改善箇所説明図

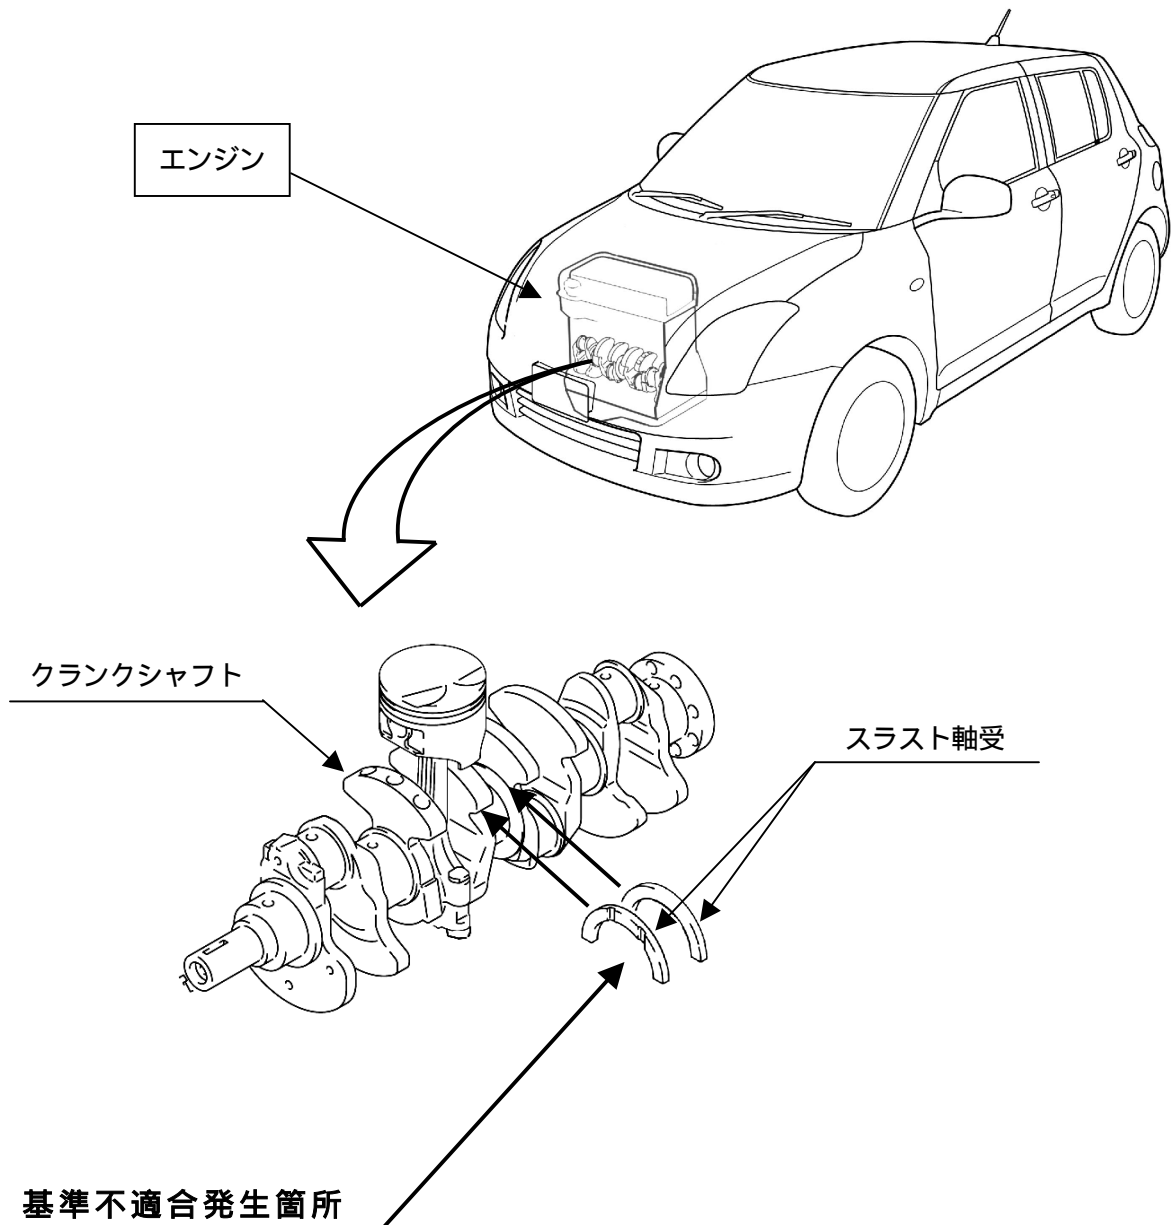
原動機の組立て工程において、クランクシャフトのスラスト軸受けの組付け方向を誤ったものがあるため、当該軸受け部の摺動性が低下し、摩耗するものがある。そのため、そのまま使用を続けると、異音が発生し、最悪の場合、当該軸受け部が焼付き、走行不能となるおそれがある。

全車両、エンジンをスラスト軸受けが正しく組付けられた良品と交換する。

注： は交換部品を示す。

識別：タイヤインフォメーションブラカードの下部に赤色のシールを貼付する。
